小型トラック 車体（運転席側ドアパネル）の改善対策について

（届出日：令和4年12月13日 開始日：令和4年12月14日）

改善対策届出番号 657

改善箇所説明図

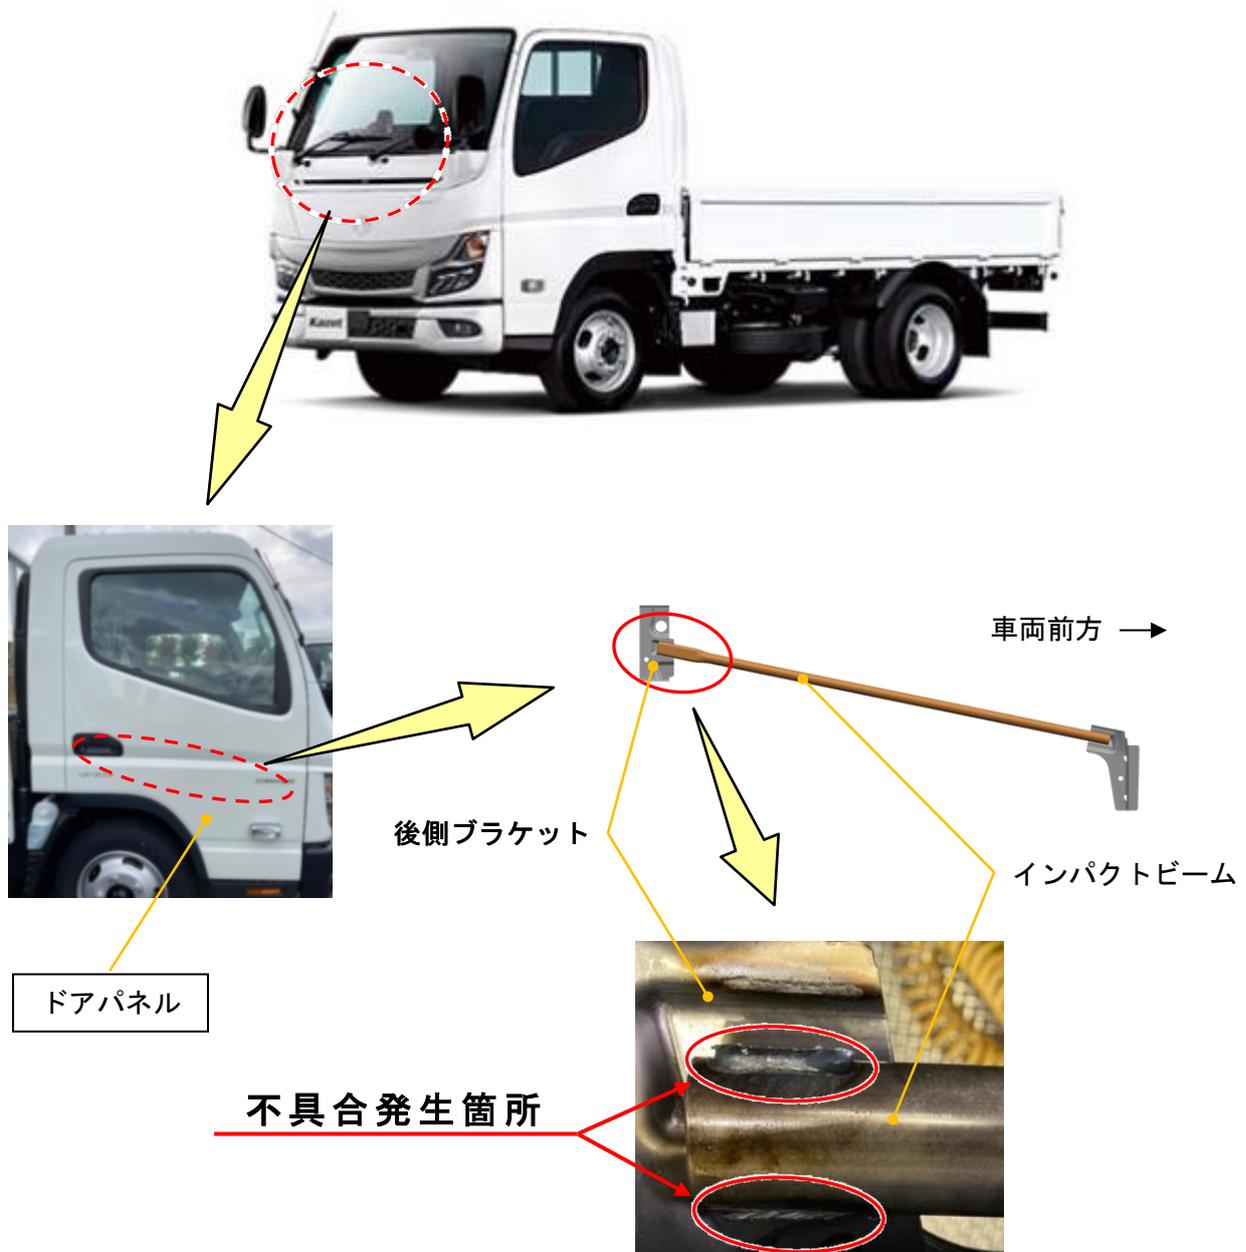
小型トラックにおいて、運転席側ドアパネル内のインパクトビームの製造が不適切なため、後側ブラケットに溶接不良があるインパクトビームものを組付けたものがある。そのため、運転席側ドアが強度不足となり、最悪の場合、衝突時の安全性が損なわれるおそれがある。

全車両、運転席側のドアパネルを良品に交換する。

識別 : 作業完了車には、運転席側ドアの下部内側に白色ペイントを塗布する。
